House Check VZW - Erkend keuringsorganisme
 Marktplaats 1/3, 1740 Ternat
 Tel: 02 582 62 32
 Email: info@housecheck.be
 BTW BE0681.840.318

Verkoop [Afd 8.4.2]

Verslagnummer:
 31/30062025/48494/53769/1

Inspectie adres: Slagmolenlaan 8a, 1785
 Merchtem (België)
 Type: Verkoop [Afd 8.4.2]

Elektrisch bord

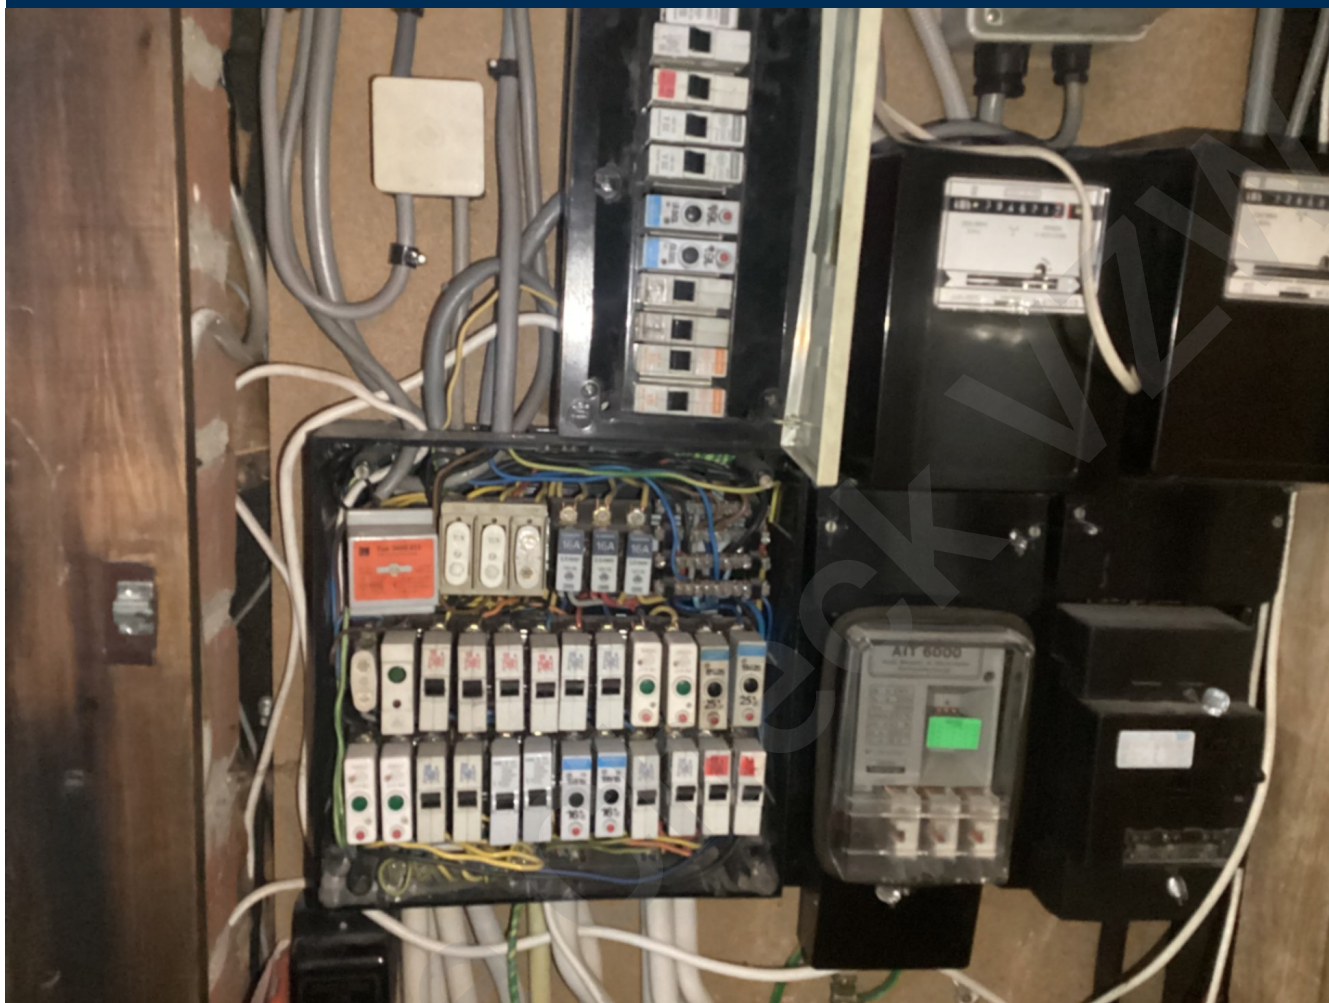
- Het verdeelbord is onvoldoende gemarkeerd. Individuele markering, voedingsspanning en/of gevarendriehoek ontbreken. - oAfd 3.1.3.3; Afd 9.4.1
- Er is geen deur aan het bord. - oAfd 4.2.2.3; oAfd 4.2.2.1.b; oAfd 5.3.5.1

- Het elektrische bord beschikt niet over een afdoende beschermingsplaat - oAfd 5.3.5.1
- Hoofddifferentieelstroombeschermingsinrichting is niet aanwezig. - oAfd 4.2.4.3

- De installatie is niet aangevuld met een differentieelstroombeschermingsinrichting met hoge of zeer hoge gevoeligheid, - oAfd 4.2.4.3
- Het ontbreekt het hoofdbord aan een hoofdschakelaar om de 3 fasen en eventueel de nulgeleider gelijktijdig te onderbreken en deze functie kan slechts worden uitgevoerd door de stroomverbreker dewelke niet is ontworpen om secties te scheiden. - oAfd 5.3.5.2.b

- De penautomaten/zekeringen van hetzelfde circuit zijn niet van dezelfde nominale grootte. - oAfd 5.3.5.5
- De houders van de penautomaten zijn niet uitgerust met een kaliberstuk. - oAfd 5.3.5.5.a
